La Chorrera, 10 de enero de 2023.
DRPO – DIREC – SEIA – NE – 017 – 2023.

En seguimiento al proceso de evaluación del ESTUDIO DE IMPACTO AMBIENTAL CATEGORIA I, PROYECTO “**PIAMONTE FASE II**”, el cual se localiza en Hato Montaña, corregimiento de Juan Demóstenes Arosemena, distrito de Arraiján, provincia de Panamá Oeste, ingresado para su evaluación a la Sección de Evaluación de Impacto Ambiental del Ministerio de Ambiente de Panamá Oeste, deseamos expresarle que luego de evaluar el Estudio de Impacto Ambiental, tenemos a bien solicitarle lo siguiente:

**RESPUESTA A LA PRIMERA SOLICITUD DE INFORMACIÓN ACLARATORIA
PARA EL PROYECTO PIAMONTE FASE II**

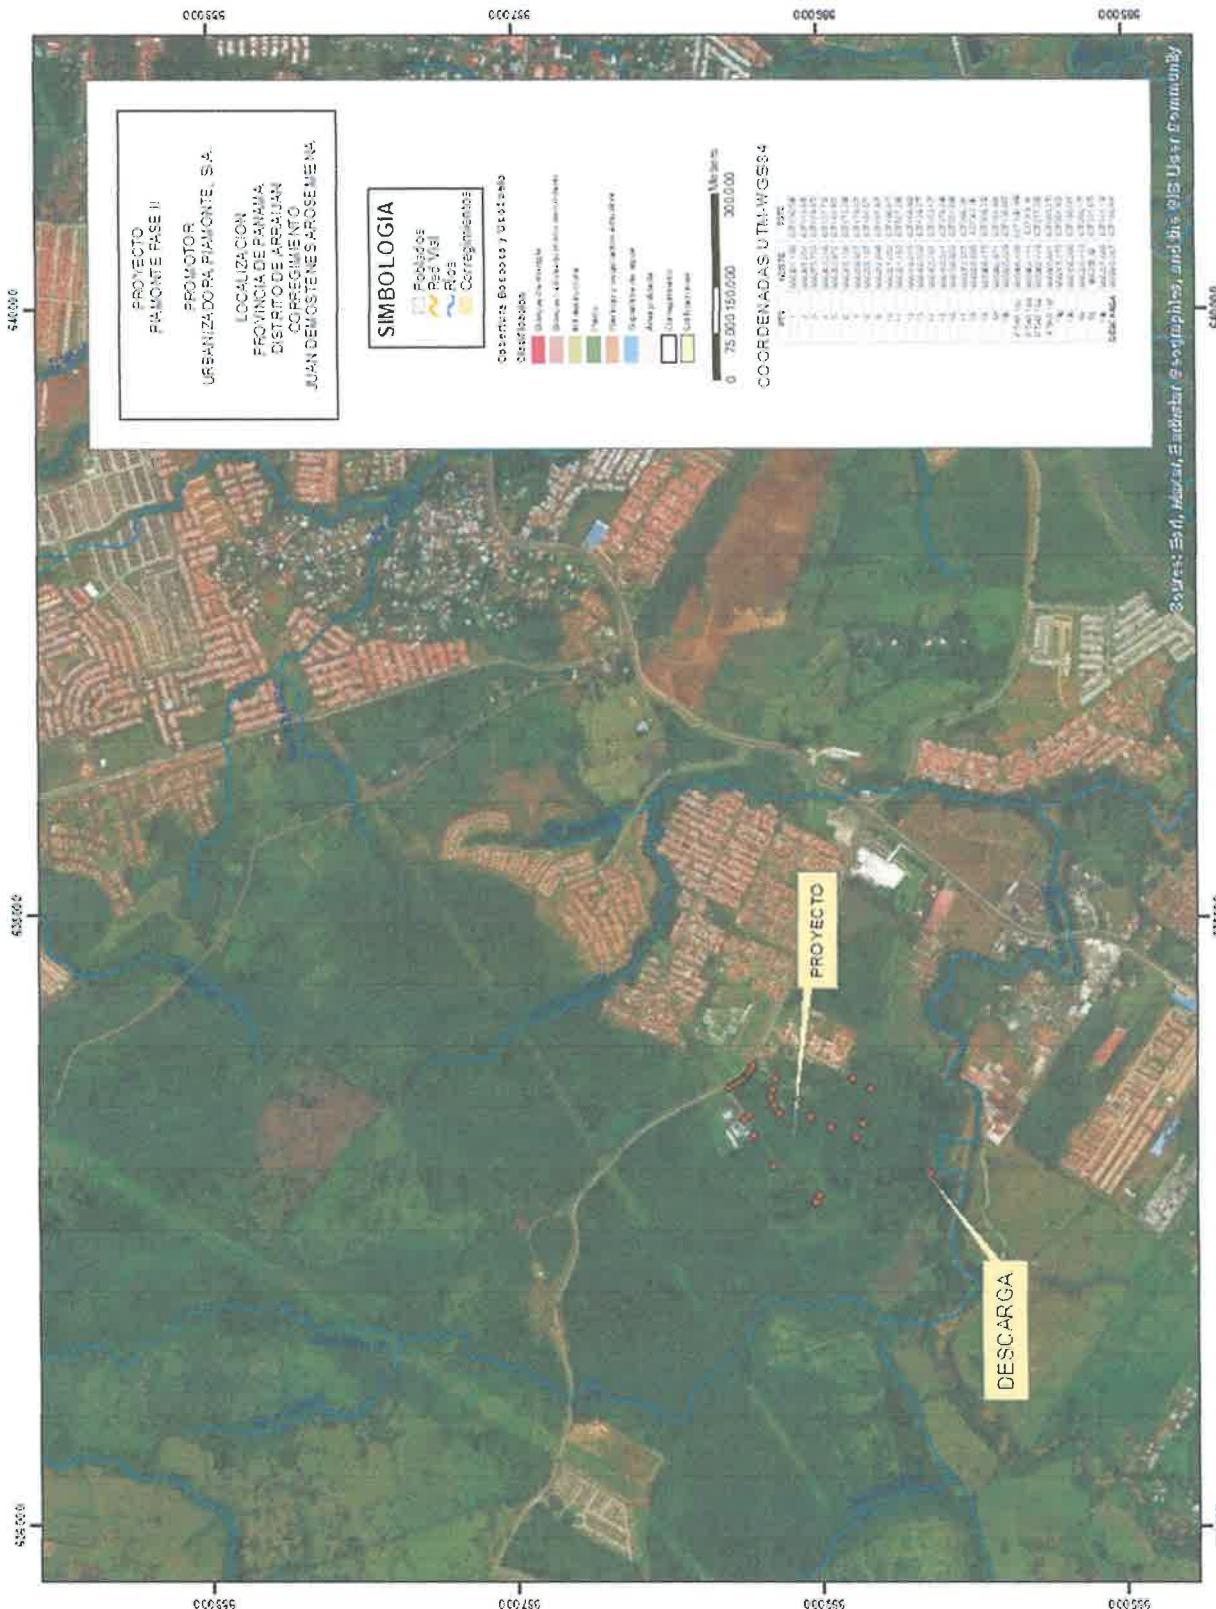
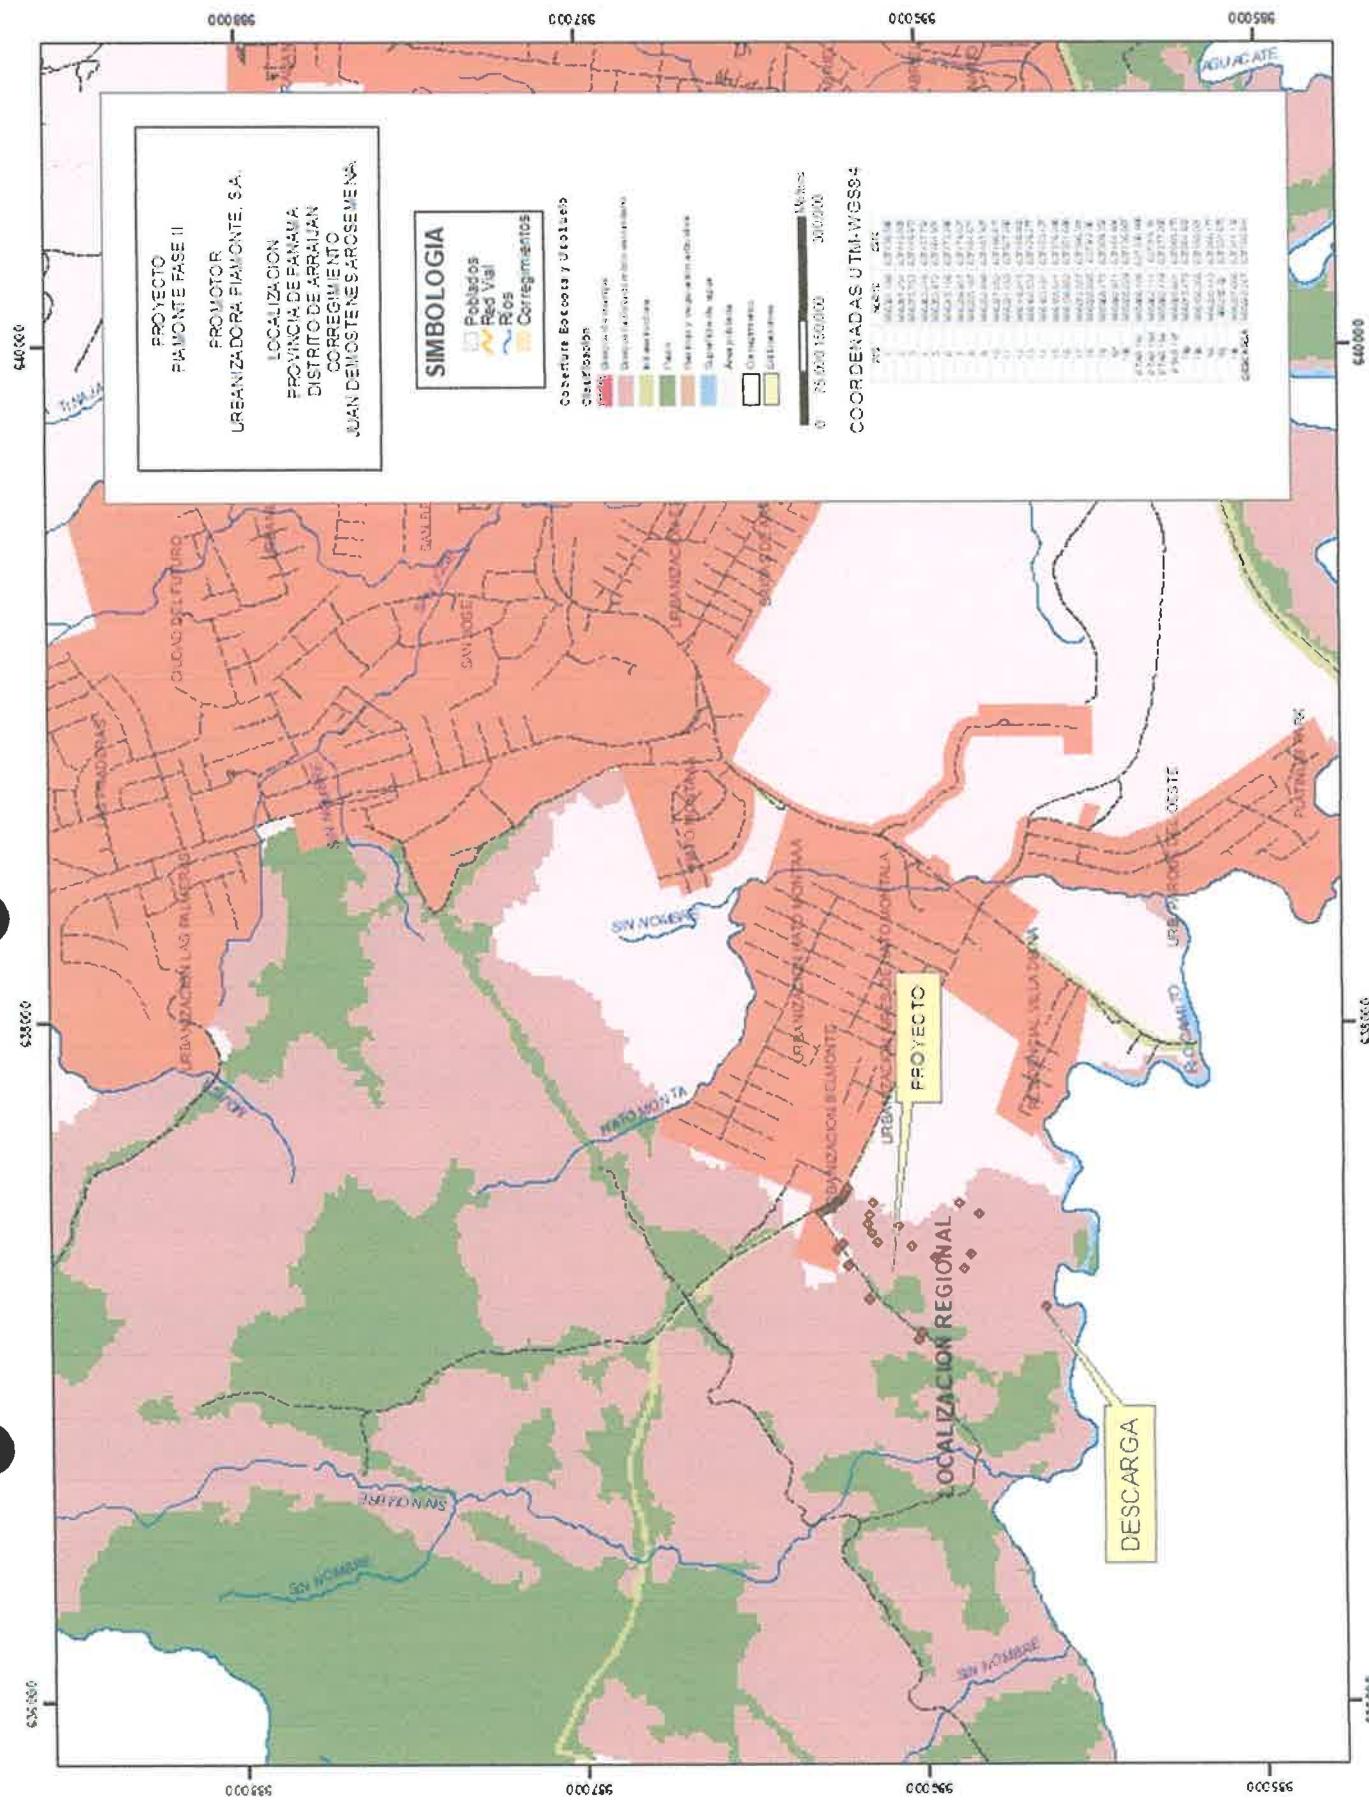
El EsIA, en el punto **6.6. Hidrología**, indica que “dentro del proyecto no se contemplan fuentes hídricas, lo que se puede observar son fuentes pluviales...”, sin embargo, en el informe de la sección de Seguridad hídrica, señalan que “de la zona norte a la parte suroeste discurre, un (1) cuerpo de agua (Quebrada sin nombre de flujo estacional, afluente del río caimito).

- Aclarar este punto.

Respuesta: en el punto **6.6. HIDROLOGIA** del estudio de impacto ambiental presentado se indicó que dentro del proyecto no se contemplan fuentes hídricas, en el área de desarrollo lo que existe es la formación de la escorrentía es resultado de las aguas pluviales provenientes de los proyectos que se encuentran arriba (**HATOMONTAÑA Y BELMONTE**) dichas aguas serán conducidas atreves de tuberías hacia las cunetas que se construirán en el residencial. Cabe destacar que en el área fueron aprobados otros proyectos en los cuales se realizaron adecuaciones en el terreno, por tal en la base cartográfica utilizada para el desarrollo del proyecto no se evidencia la existencia de fuentes hídricas.

GRÀFICO No. 1

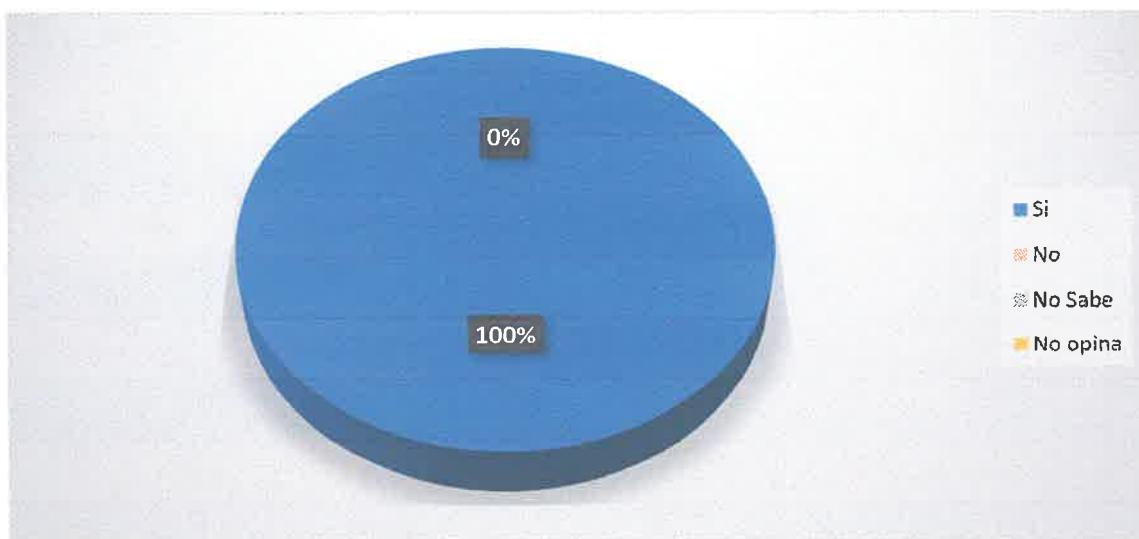
5. El EsIA, pág. 72, Gráfica N°1, el nombre del proyecto no coincide con el nombre del EsIA presentado.

Respuesta: revisada la documentación nos percatamos que quedo información no correspondiente al proyecto que se encuentra en evaluación, por lo que procedemos a realizar la corrección del mismo.

GRÀFICO No.2

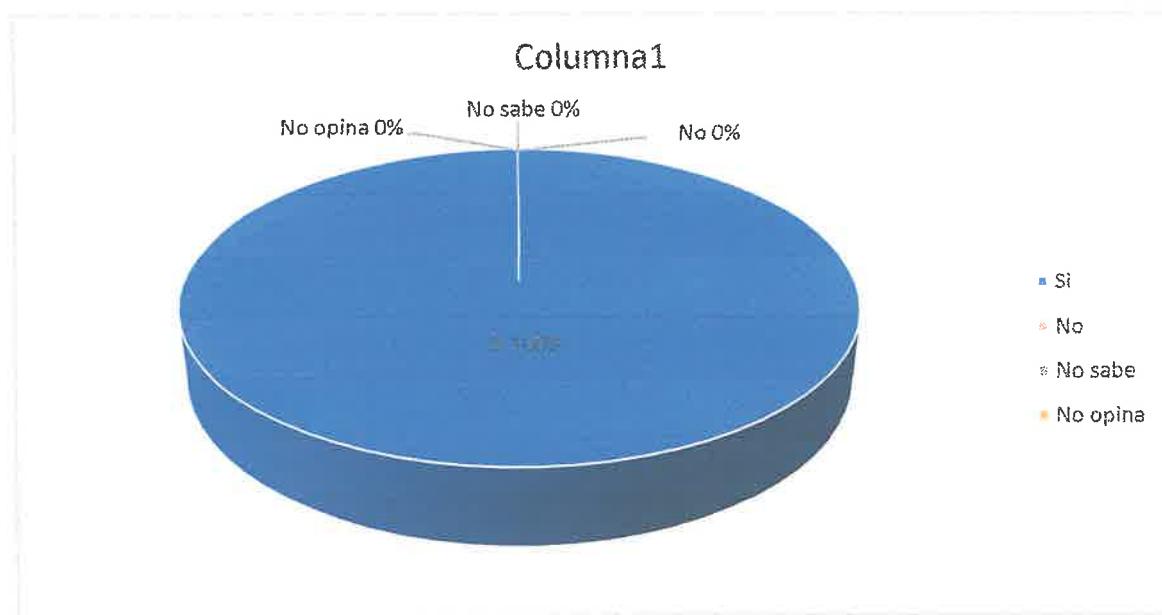
6. El EsIA, pagina 73, Grafica N°2, el grafico y la explicación del mismo se contradice.

Respuesta: el grafico presentado en el documento en evaluación presenta error en el análisis por lo que procedemos a presentar la información correspondiente con las encuestas levantadas.

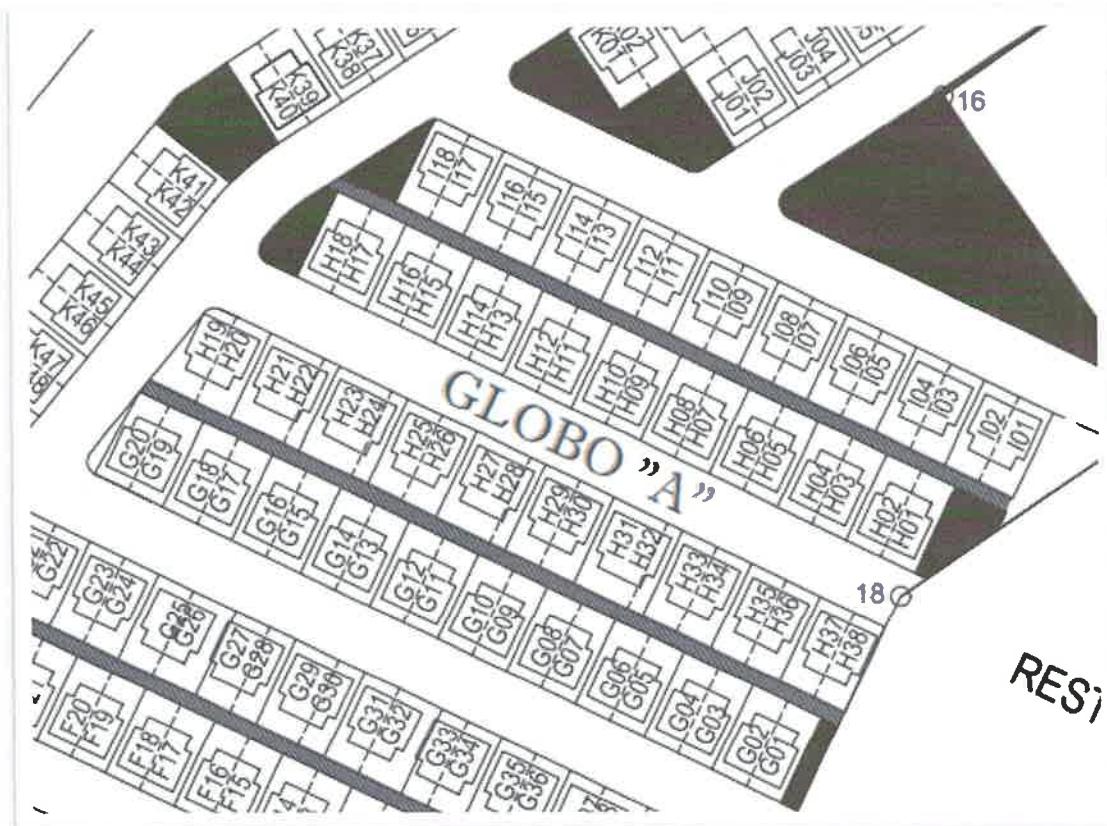
7. En el plano presentado, el desglose de los lotes indica que el polígono "H" consiste 57 lotes, pero en el plano solo se visualizan 38 lotes solamente.

Respuesta: El polígono H estará conformada con 38 Lotes H01 al H38, por lo que se ha realizado las debidas correcciones en el plano.
